Progetto di centrale elettrica alimentata a biomassa combustibile  
conforme alla UNI EN 14961-1 in Comune di Rodengo Saiano (BS)  
presentato da Linea Energia SPA

**DOCUMENTO:****OSSERVAZIONI AL PROGETTO****ESTENSORE:**

**Costruzione ed esercizio di impianto di produzione di energia elettrica alimentato a biomasse da ubicarsi in Comune di Rodengo Saiano (Bs) Via Borbone**

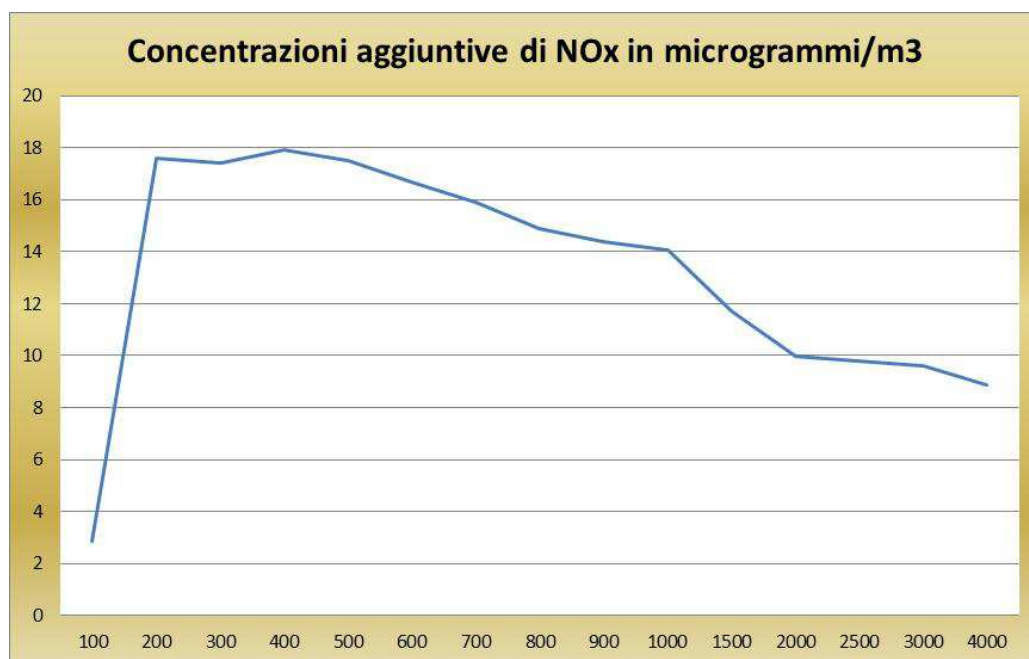
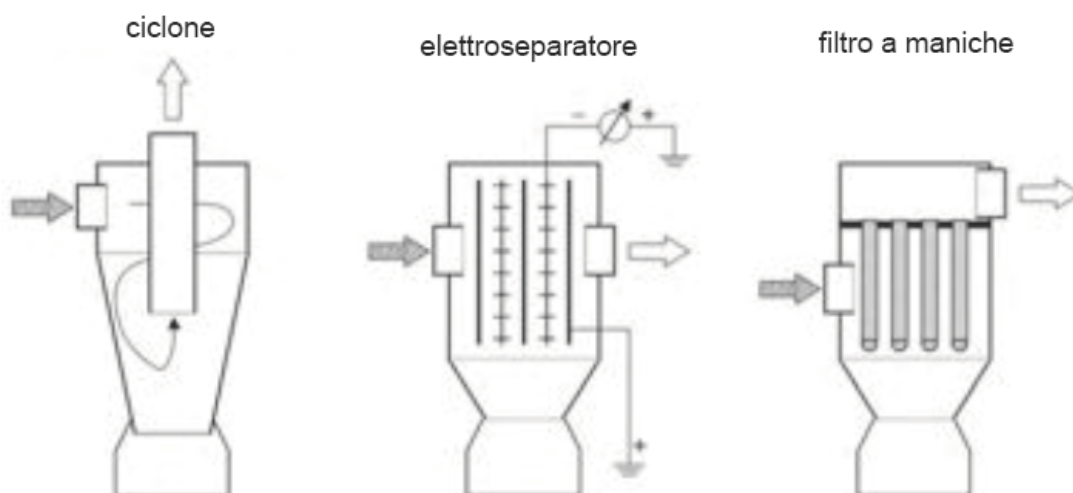
Per fare ciò abbiamo utilizzato il SW Screen 3 dell'EPA, indicato da molti anni come strumento preliminare all'utilizzo di SW più sofisticati di analisi puntuale quali ISC e Aermol, utilizzato anche in Italia per lo studio di impatto ambientale di impianti energetici e similari. Abbiamo inserito i dati relativi agli NO<sub>x</sub>.

Nel grafico seguente i risultati del SW per tutte le classi di stabilità atmosferica all'aumentare della distanza dall'impianto. Si deduce che il contributo non è trascurabile, e che le ricadute massime incidono sul territorio adiacente l'impianto per i periodi di instabilità (caratterizzato da ventosità e turbolenza atmosferica) mentre per i periodi di stabilità (notturni, invernali, etc) i valori risultano più bassi e distribuiti su una distanza superiore, ma comunque sempre non trascurabili.

Fonte: Bioenergiesysteme GmbH

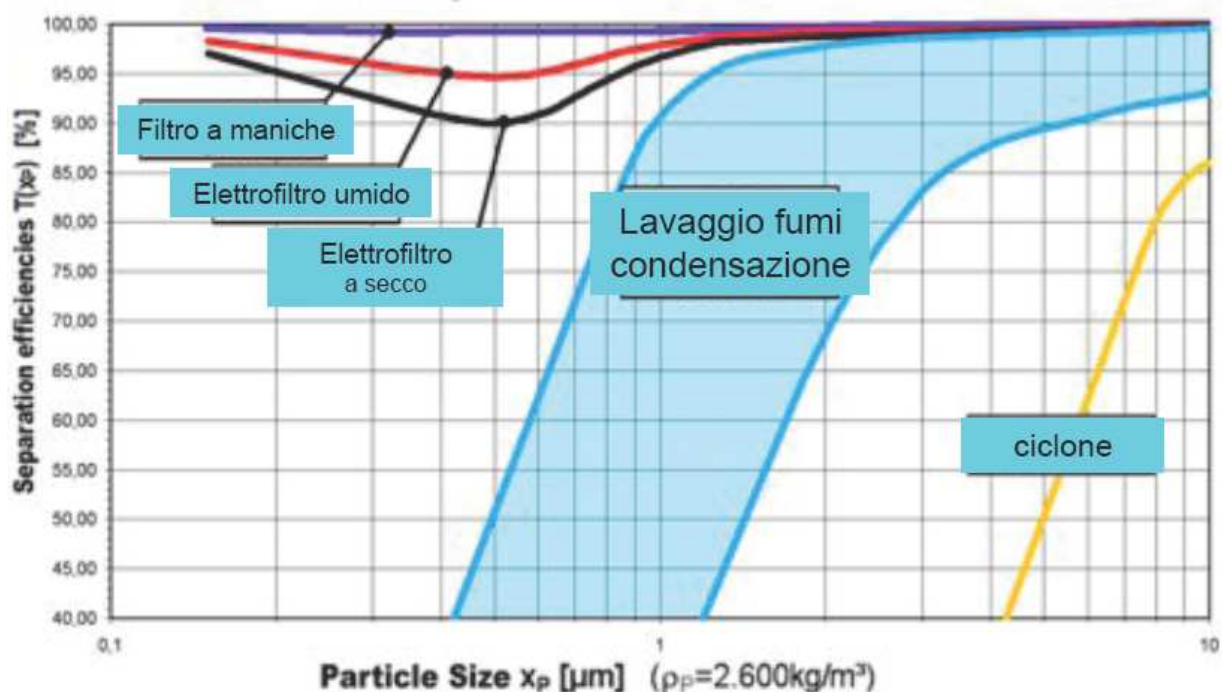
L'impianto di abbattimento delle polveri consiste di uno stadio con multiclone ed un elettrofiltro a secco. La linea di depurazione è in grado di conseguire i limiti di emissione, sopra richiamati, ma si ritiene che l'adozione di un filtro a maniche o di un elettrofiltro ad umido avrebbe dato garanzie superiori in presenza di condizioni di inquinamento così pesanti come nell'area in oggetto; secondo dati di letteratura (Francescato. V. 2007. Combustione del legno e polveri fini, fattori di emissione ed effetti sulla salute delle moderne caldaie di piccola e media taglia. Sherwood, 133; Nussbaumer et al. Effetti sulla salute umana degli aerosol prodotti dalla combustione del legno, un confronto con il particolato prodotto dalle auto diesel attraverso test di fitotossicità. Legno Energia n. 2/2005) il rapporto delle polveri all'uscita di elettrofiltri/filtri a maniche sta nel rapporto 20:5 mg/Nm<sup>3</sup>.

Come si vede dal grafico riportato di seguito, l'elettrofiltro a secco è il sistema che dà i risultati inferiori nel range al di sotto di 1  $\mu\text{m}$ .

Secondo operatori del settore l'elettrofiltro a secco adottato da progetto non è la migliore tecnologia disponibile, generando la biomassa in entrata per la sua specificità una parte incombusta troppo elevata. Le polveri tendono ad appiccicarsi alle lamelle dell'elettrofiltro.
